Additif 36: Règlement n° 37

Révision 7 – Amendement 5

Complément 42 à la série 03 d'amendements – Date d'entrée en vigueur: 10 juin 2014

Prescriptions uniformes relatives à l'homologation des lampes à incandescence destinées à être utilisées dans les feux homologués des véhicules à moteur et de leurs remorques

Feuille WT21W/1

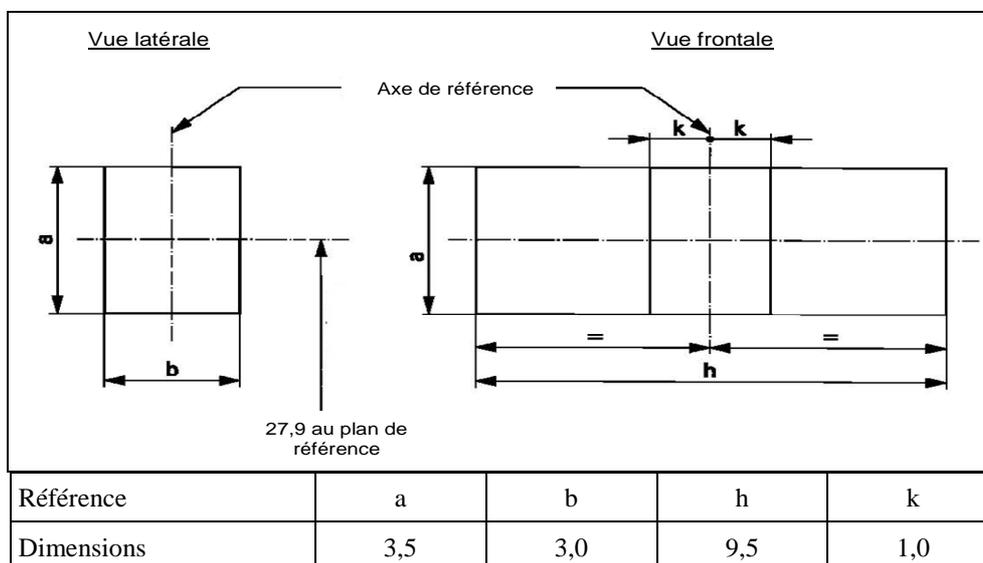
Insérer entre les feuilles WR21/5W/1 et WY2.3W/1 les nouvelles feuilles WT21W/1 à 2 et WT21/7W/1 à 3, ainsi conçues: (voir les pages ci-après):

Dimensions en mm		Lampe à incandescence de fabrication courante			Lampe à incandescence étalon ^{5/}
		min.	nom.	max.	
e	12V		27,9 ^{3/}		27,9 ± 0,3
	24V	26,9	27,9	28,9	
f				7,5	7,5 + 0/-2
Déviation latérale ^{2/}	12V			3 ^{3/}	0,0 ± 0,4
	24V			1,5	
β		75° ^{3/}	90°	105° ^{3/}	90° ± 5°
Culot: WT21W: WUX2.5x16d WTY21W: WUY2.5x16d		selon la Publication 60061 de la CEI			(feuille 7004-[...]-1) (feuille 7004-[...]-1)
Caractéristiques électriques et photométriques					
Valeurs nominales	Volts		12	24	12
	Watts		21		21
Tension d'essai	Volts		13,5	28,0	13,5
Valeurs normales	Watts		26,5 max.	29,7 max.	26,5 max.
	Flux lumineux	WT21W	460 ± 15 %		
		WTY2W	280 ± 20 %		
Flux lumineux de référence à 13,5 V environ:					Lumière blanche: 460 lm Lumière jaune-auto: 280 lm

^{3/} À contrôler au moyen d'un gabarit de position (feuille WT21W/2).

^{4/} La lumière émise par les lampes à incandescence de fabrication courante doit être blanche pour la catégorie WT21W et jaune-auto pour la catégorie WTY21W (voir aussi la note 5).

^{5/} La lumière émise par les lampes à incandescence étalon doit être blanche pour la catégorie WT21W et blanche ou jaune-auto pour la catégorie WTY21W.

Exemple de marque d'homologation

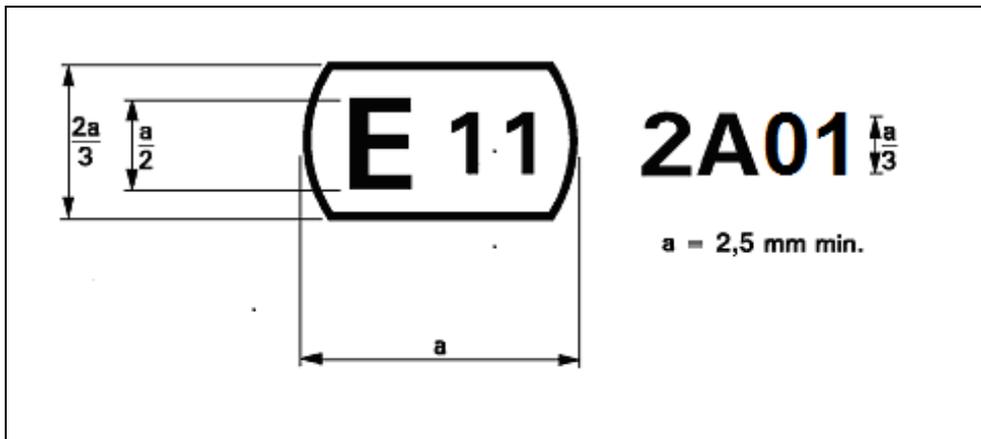
Annexe 3, modifier comme suit:

La marque d'homologation ci-dessus, apposée sur une lampe à incandescence, indique que la lampe a été homologuée au Royaume-Uni (E 11), sous le code d'homologation A01.

Le premier caractère du code d'homologation indique que l'homologation a été accordée conformément aux prescriptions du Règlement n° 37 tel qu'amendé par les séries 02 et 03(*)».
